voorontwerp
gewestelijk ruimtelijk uitvoeringsplan

Durmevallei fase 2

verslag plenaire vergadering

onderwerp: voorontwerp GRUP Durmevallei fase 2

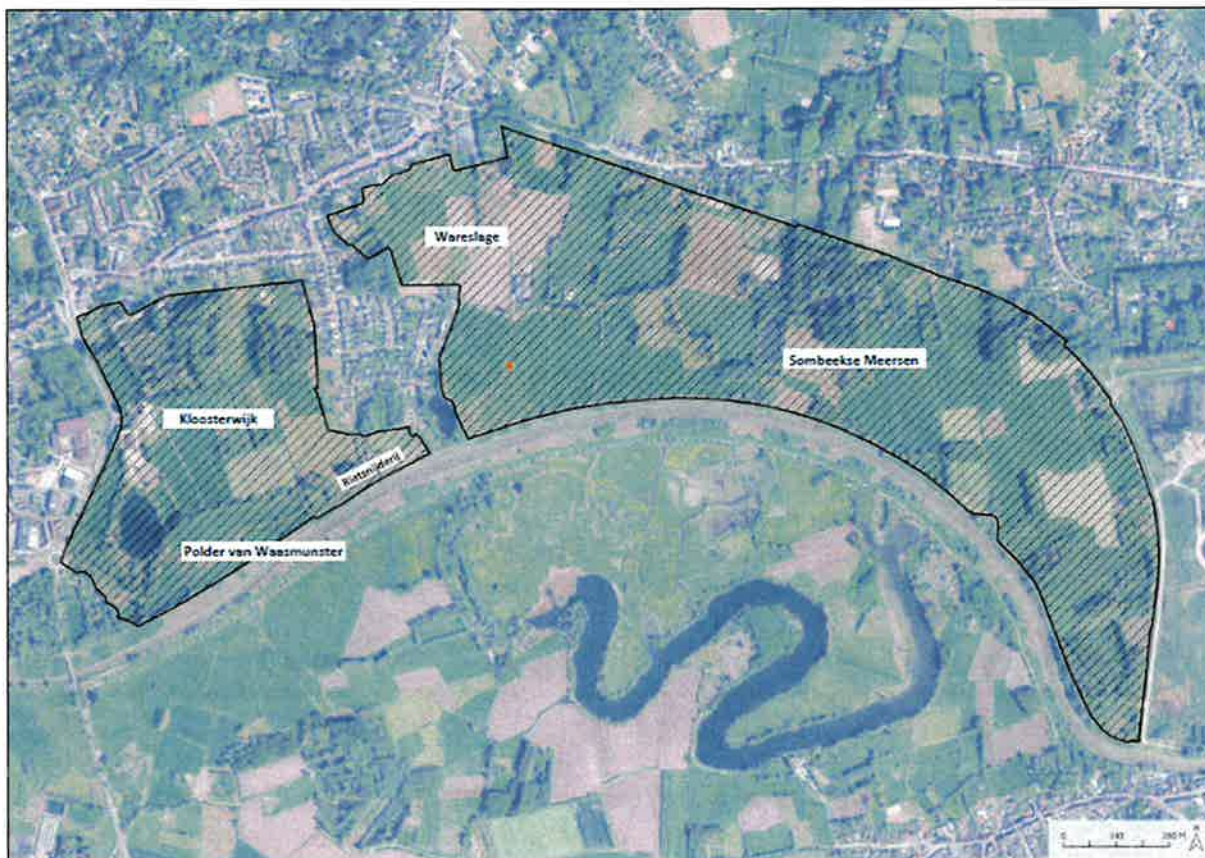
De ruimtebalans maakt tevens de onevenredigheid tussen het aandeel natuur- en landbouwgebieden duidelijk. Volgens de tabel wordt er door middel van voorliggend ruimtelijk uitvoeringsplan 300 hectare aan natuur en reservaat gecreëerd, terwijl er circa 239 hectare - oftewel 45% van het bestaande aandeel - aan landbouwgrond verloren gaat.

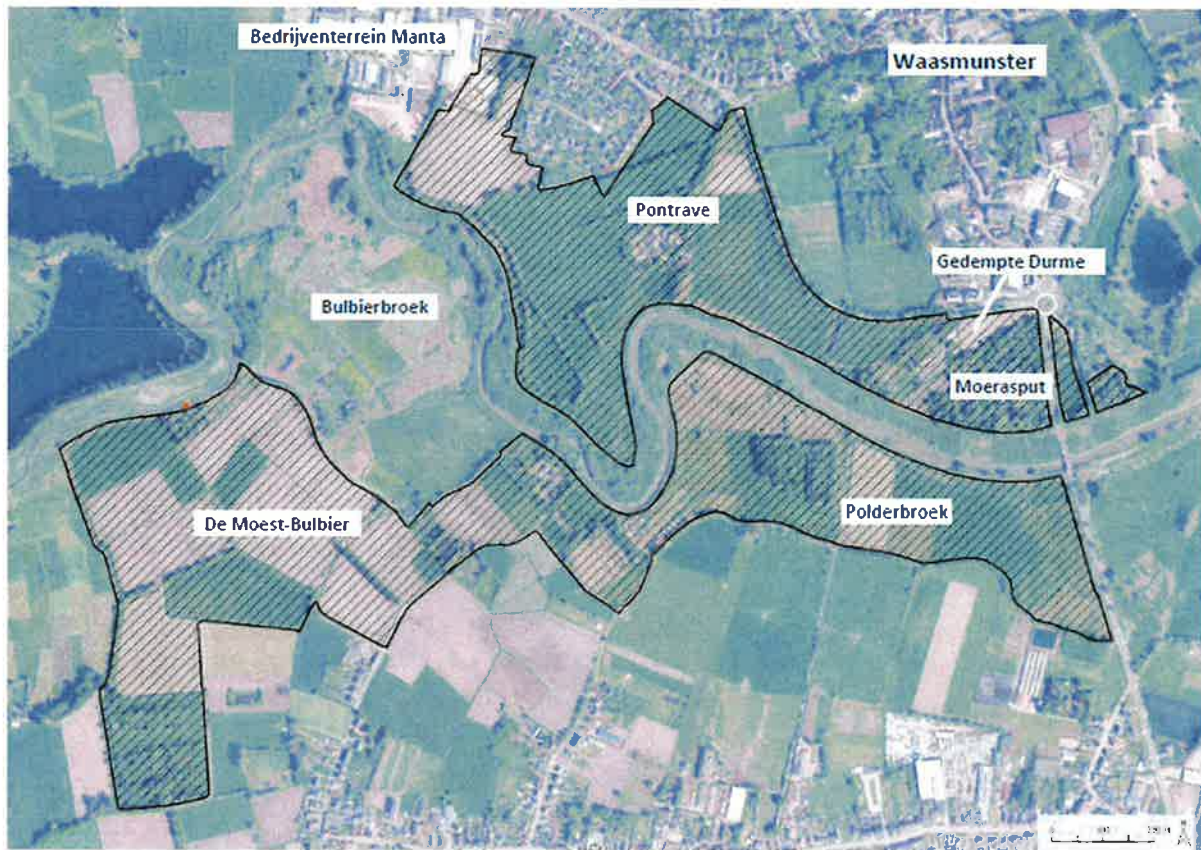
2. De oude dijk langs de gedempte, meanderende loop van de Durme (Durme-arm) wordt opgenomen als 'te behouden lijnvormig erfgoed- of landschapselement' (artikel 9) op het grafisch plan van het gewestelijk ruimtelijk uitvoeringsplan. In de toelichting die hoort bij dit verordenend voorschrift is opgenomen dat het nivelleren van de dijk en het verharderen van het dijkprofiel de cultuurhistorische of landschapsecologische waarde van de dijk in het gedrang kan brengen en dus bijgevolg handelingen betreffen die niet worden toegelaten.

Deze dijk is actueel uitgerust met een dolomietverharding.

De toegankelijkheid binnen het plangebied is een belangrijk aandachtspunt vanuit de gemeente Waasmunster (zie hierboven). De bestaande verharding dient daarom te allen tijde in stand te worden gehouden. De stedenbouwkundige voorschriften dienen hieraan tegemoet te komen.

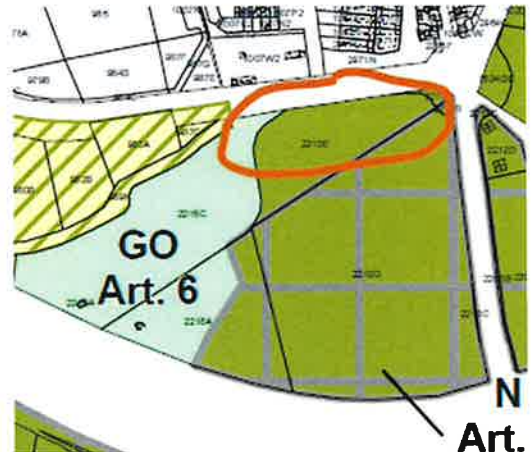
4. Langs de Beneden-Durme, ten zuiden van de Pontravelaan en ten westen van het natuurreserveaat Moerasput, ligt een begraafplaats en een kleine zone met volkstuinen. Deze zone wordt, in overeenstemming met de gemeentelijke visie binnen het gemeentelijk ruimtelijk structuurplan, binnen voorliggend ruimtelijk uitvoeringsplan uit het natuurgebied onttrokken en bestemd als 'gemengd openruimtegebied' (artikel 6).

Gelet op het feitelijk gebruik van deze zone als begraafplaats en volkstuintjes en de perifere ligging ten opzichte van de kern, is het aangewezen om binnen deze zone de aanleg van een kleinschalige parkeervoorziening mogelijk te maken.

3. DURMEVALLEI FASE 2 = + 1,1 ha BAG + 38,15 AGEB = + 39,25 ha

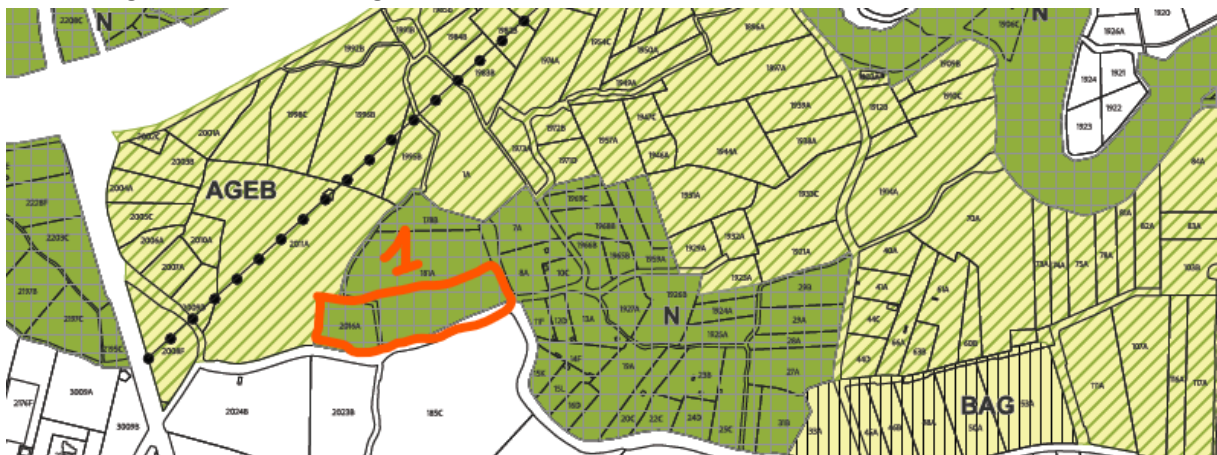
1. Deelgebied 1 Kolkput Hamme – ca 1,84 ha BAG – buiten SIGMA wel GENO. Wel slechts 1,1 nuttig als landbouwgrond dus te overwegen of enkel dat deel te herbestemmen.

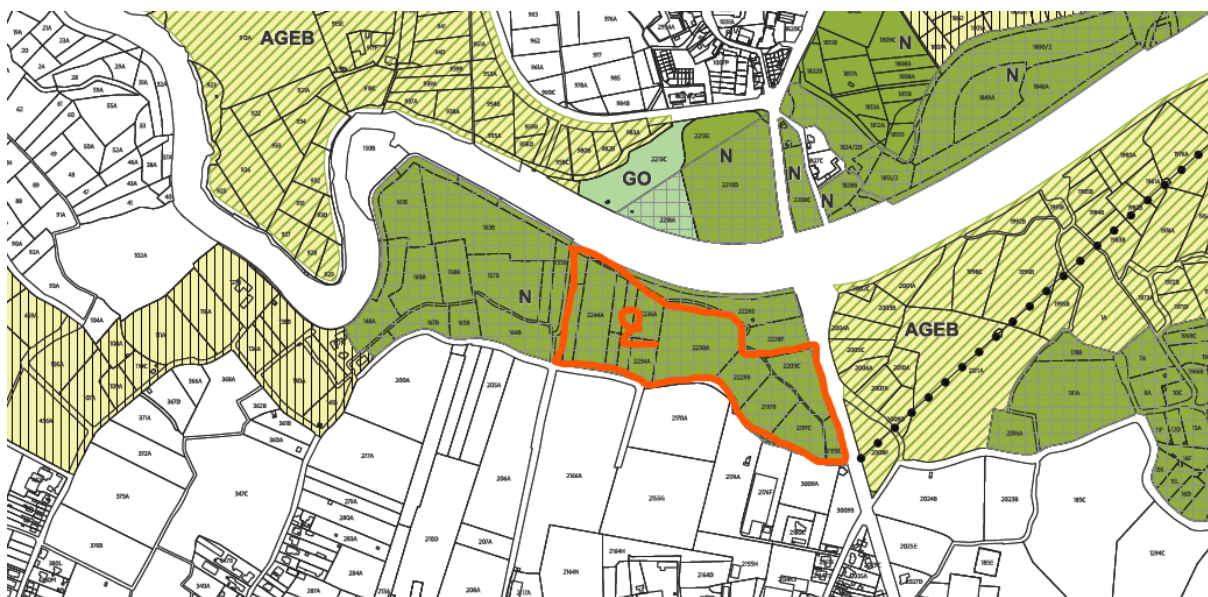
2. Deelgebied 2 Polderbroek Waasmunster – ca 8,35 ha AGEB – deels VEN (bovenzijde) maar niet op perceelsgrens gelegen.

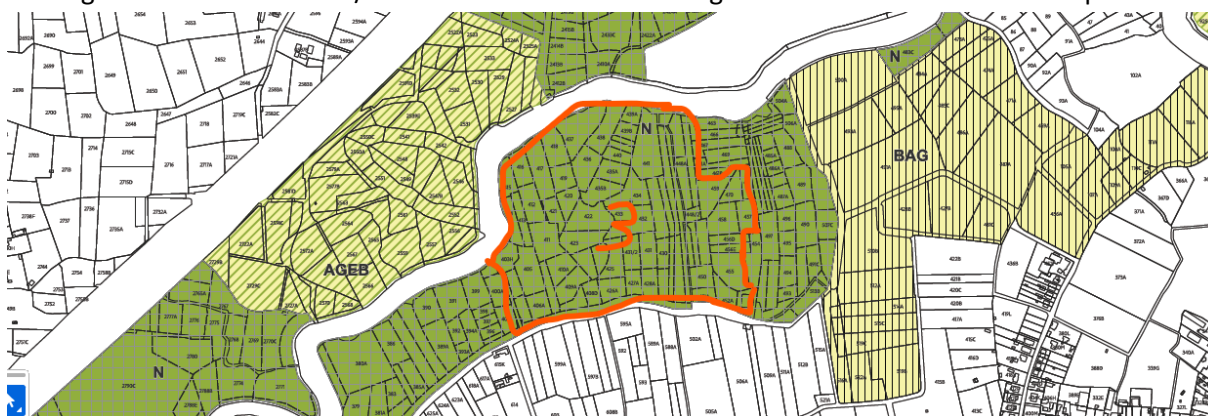
3. Deelgebied 3 Potpolder V – ca 21,37 ha AGEB. Ca 1,5 ha niet nuttig door dijklichaam en zonevreemde woning. Perceel 42028A0403/00H000 in natuurbestemming houden. Doelen SIGMA te verplaatsen.

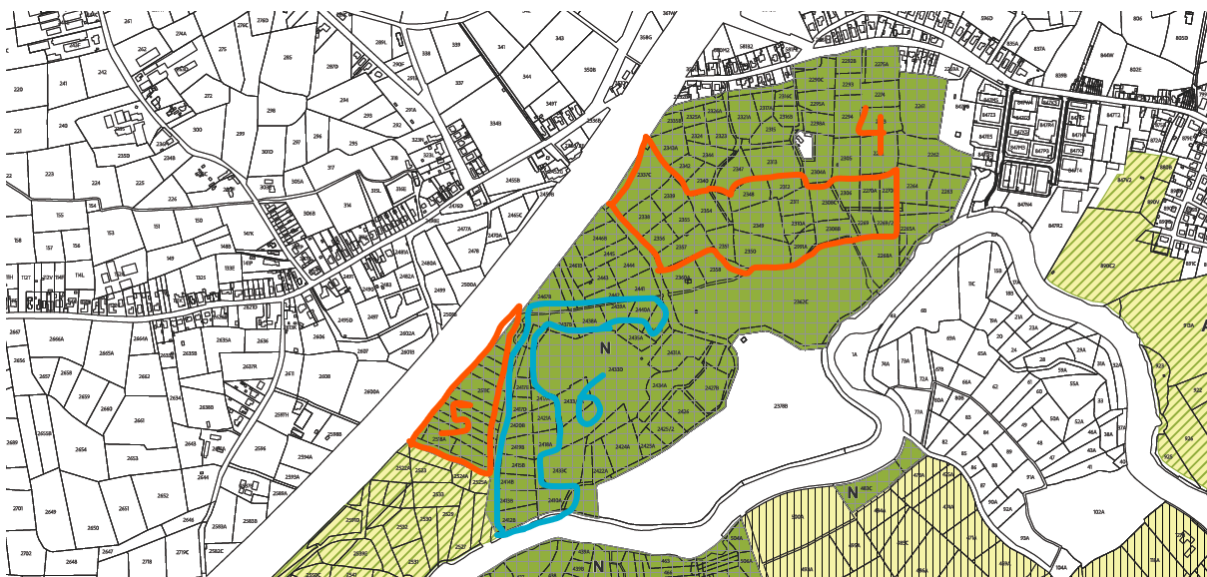
4. Deelgebied 4 Ten Rieland – ca. 9,1 ha AGEB – Slechts 7,23 ha nuttig omwille van aanleg dijk GOG Potpolder IV. Doelen SIGMA te verplaatsen.
5. Deelgebied 5 Potpolder IV – ca 3,6 ha AGEB – slechts 2,7 ha nuttig omwille van inname GOG potpolder IV (inname pompemaal). Te bespreken wanneer dit aangelegd zal worden ifv vraag gebruik gronden tot 2023. Doelen SIGMA te verplaatsen.
6. Deelgebied 6 Potpolder IV Ten Ryn – ca 5,06 ha AGEB met nabestemming natuur - Uitgaande van een pensioenleeftijd van 67 jaar, zou groene bestemming in gaan na 2036.
